RESPUESTA a los comentarios recibidos durante el plazo de consulta pública, respecto al Proyecto de Norma Oficial Mexicana PROY-NOM-033-SCT2-2024, Diseño de plazas de cobro en carreteras. Criterios de seguridad vial, publicado el 29 de mayo de 2024.

RESPUESTA A LOS COMENTARIOS RECIBIDOS DURANTE EL PLAZO DE CONSULTA PÚBLICA, RESPECTO AL PROYECTO DE NORMA OFICIAL MEXICANA PROY-NOM-033-SCT2-2024 “DISEÑO DE PLAZAS DE COBRO EN CARRETERAS. CRITERIOS DE SEGURIDAD VIAL”, PUBLICADO EN EL DIARIO OFICIAL DE LA FEDERACIÓN EL 29 DE MAYO DE 2024

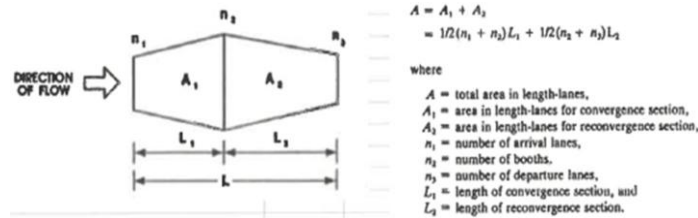
Dentro del mismo punto 6.3.1, se sugiere homologar un método para estimar el área necesaria de construcción de la zona de carriles, un ejemplo puede ser el siguiente:

Aunado a lo anterior, y tratando de complementar la siguiente oración: “que la capacidad de la plaza de cobro estará determinada por la combinación del número de carriles de cobro, así como por los tiempos de transacción”. Se sugiere definir capacidades mínimas o máximas (Umbrales) por tipo de carril, con ello el proyectista podrá contar con una referencia de comparación y definición respecto a su estudio de demanda, un ejemplo podría ser el que se muestra en la Figura:

Respecto a la sugerencia de homologar un método para estimar el área necesaria de construcción de la zona de carriles, en particular el ejemplo que propone el promovente:

El establecer en el proyecto de NOM el método para calcular el área del diamante de transición, dada su simpleza, no se considera que agregue valor a la regulación.

El ejemplo no incluye las áreas de aproximación y de aceleración, lo que podría crear confusión en el usuario de la NOM.

No procede
